Hochwasserschutzprojekt Alpenrhein

„Rhesi“ neu denken!

Wir, vom Team RheSiNat, haben uns zur Aufgabe gemacht, Grundlagen und Machbarkeit für eine bessere „Rhesi“ zu überdenken.

Hochwasserschutzprojekt Alpenrhein („Rhesi“)

Das Koblacher Trinkwasser ist in Gefahr

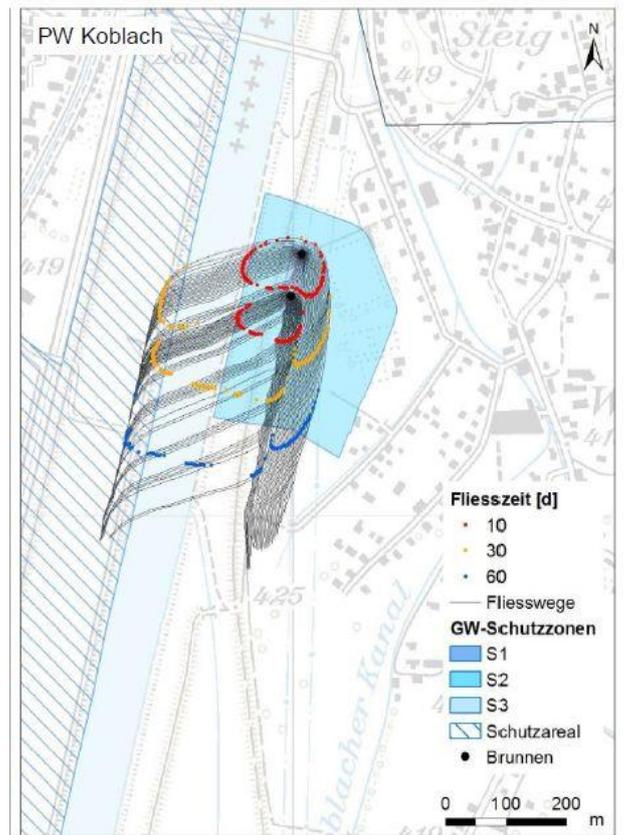
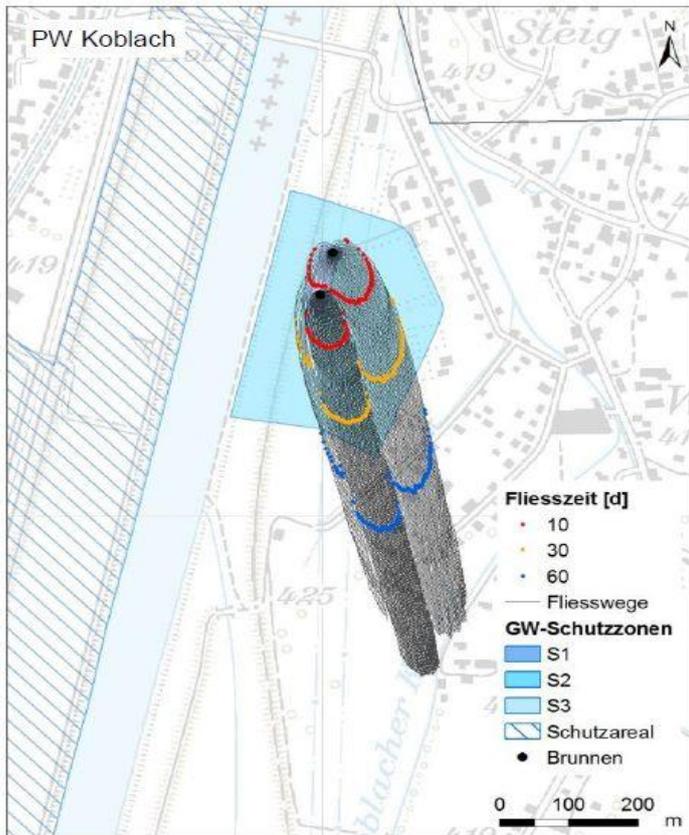
Nach den bisher bekannten Planungen, ist vorgesehen, auf Höhe der Ehbachmündung die gesammelten Abwässer der Abwasserreinigungsanlage (ARA) Meiningen und der ARA Vorderland in das aufgeweitete Gerinne des Rhein einzuleiten. (ca. 100 m oberhalb der Trinkwasser Schutzzone 2 der Koblacher Trinkwasserbrunnen).

Es kann keinesfalls garantiert werden, dass diese Abwässer immer in ein ausreichend Wasser führendes Gerinne eingeleitet werden können.

Nach Angaben der IRR verändert sich als Folge der Gerinneaufweitung die Zuströmrichtung des Grundwassers teilweise (aus Richtung Rhein), außerdem verkürzt sich die Zuströmzeit des Grundwassers (aus Richtung Rhein) auf 10 Tage. (bisher generell 60 Tage)

Auswirkungen des Projektes auf den Grundwasserstand

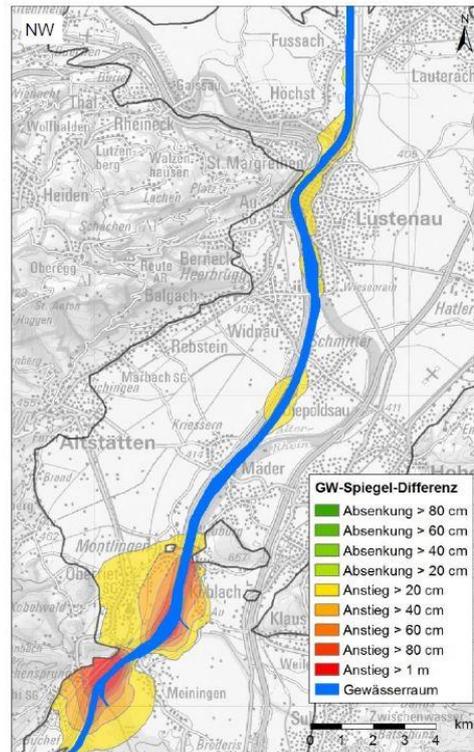
Links ist die aktuelle Wasserzuströmung dargestellt.

Rechts ist die Veränderung der Wasserzuströmung nach der durch das Projekt „Rhesi“ erfolgten Gerinneaufweitung mit Sohlenerhöhung von 1 bis 1.5 m zu sehen

Heute fließt Wasser vom Grundwasserkörper in den Rhein. Nach der geplanten Aufweitung des Gerinnes mit der damit verbundenen Flusssohlenanhebung um 1 bis 1.5 m , wird es zur Exfiltration von Rheinwasser in den Grundwasserkörper kommen.
